[ID_VIP: 8296] **PROVINCIA DEL SUD SARDEGNA (comuni di Serramanna e Samassi) - Progetto di un impianto agrivoltaico, denominato "SERRAMANNA 1", della potenza di 25,82 MW e delle relative opere di connessione alla RTN.**

Proponente: Tintoretto S.r.l.

Comunicazione della Soprintendenza speciale per il PNRR – "Aree idonee".

Figura 7: inquadramento su P.P.R. – beni paesaggistici art. 143- dettaglio sull’area e buffer di 150 m sui corsi d’acqua ricadenti nell’art.143.

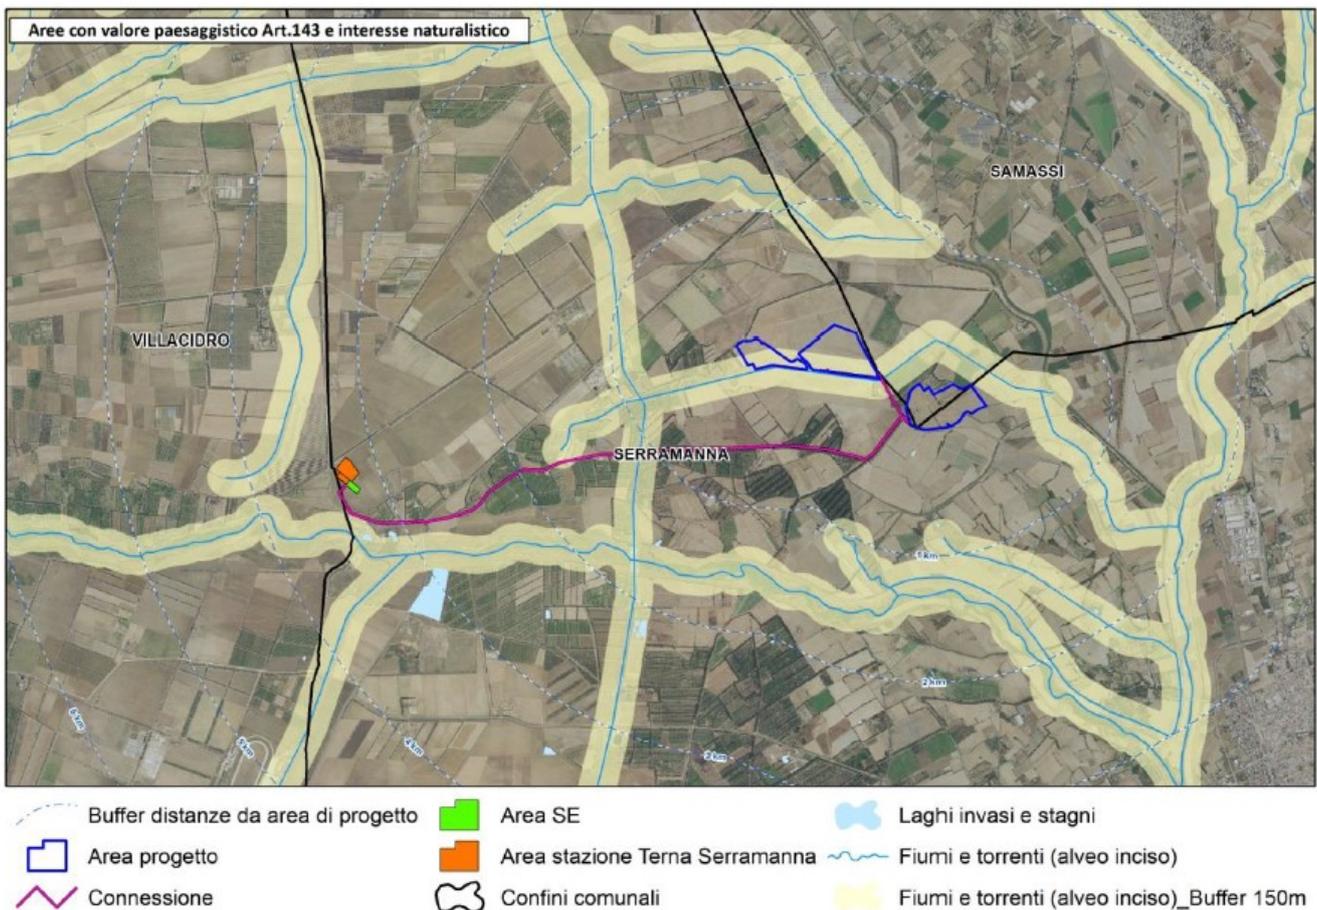
Con riferimento a quanto chiesto dal Ministero dell'ambiente e della sicurezza energetica, con note prot. n. m_amte.MASE.RU.U.0055008 del 06/04/2023 e n. m_amte.MASE.RU.U.0050941 del 18/03/2024, affinché questa Amministrazione della cultura provveda a dichiarare se l'impianto industriale di cui trattasi ricada o meno nelle aree idonee definite dall'art. 20, comma 8, del D.Lgs. n. 199 del 2021, si deve rappresentare che la Scrivente, con il parere tecnico istruttorio reso con nota prot. n. 886 del 23/01/2023, aveva già "... **CONSIDERATO che il progetto di cui trattasi interessa direttamente aree tutelate quale bene paesaggistico tipizzato ed individuato ai sensi dell'art. 17, comma 3, lett. h), delle Norme Tecniche di Attuazione del Piano paesaggistico regionale – Primo ambito omogeneo (ai sensi degli allora vigenti art. 134, comma 1, lett. c, e 143, comma 1, lett. i, del medesimo decreto legislativo n. 42 del 2004): - Riu Gora Figuera. CONSIDERATO che il progetto di cui trattasi occupa, per circa un terzo della propria superficie dei campi n. 1 e n. 2, le aree tutelate paesaggisticamente sopra descritte del Gora Figuera, le cui fasce di tutela pari a 150 m per lato**

sarebbero sostanzialmente compromesse dalla realizzazione del medesimo progetto, con la relativa sostituzione con opere a carattere industriale per la produzione di energia elettrica:

Figura 139: area di dispersione del materiale archeologico (in rosso).

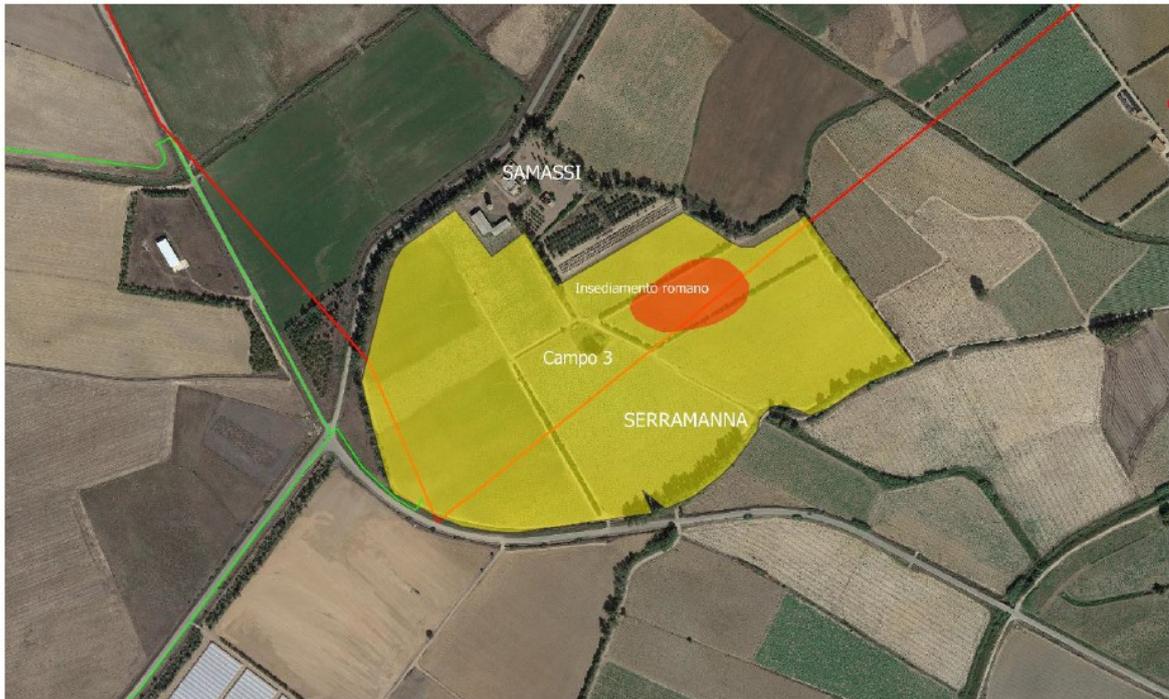
- **con riferimento alla lettera c-ter)**, l’“assenza di vincoli ai sensi della Parte seconda del Codice dei beni culturali e del paesaggio” (nell’area interessata dal progetto non sono presenti beni culturali oggetto di dichiarazione ai sensi della Parte Seconda del D.Lgs. n. 42 del 2004: in ogni caso il campo FV n. 3 dell’impianto proposto si colloca a raggiera rispetto all’areale entro il quale è stata rinvenuta dal Proponente una ricca presenza di elementi archeologici dispersi di varia natura e la cui natura potrebbe ipotizzare la presenza di un insediamento con strutture termali, con annesso una o più sepolture, la cui proprietà è comunque in capo allo Stato ai sensi

dell'art. 91, comma 1, del D.Lgs. n. 42 del 2004 e, pertanto, qualificati quali beni soggetti a tutela ai sensi dell'art. 10, comma 1, del medesimo decreto legislativo – v. l'immagine di seguito riprodotta):
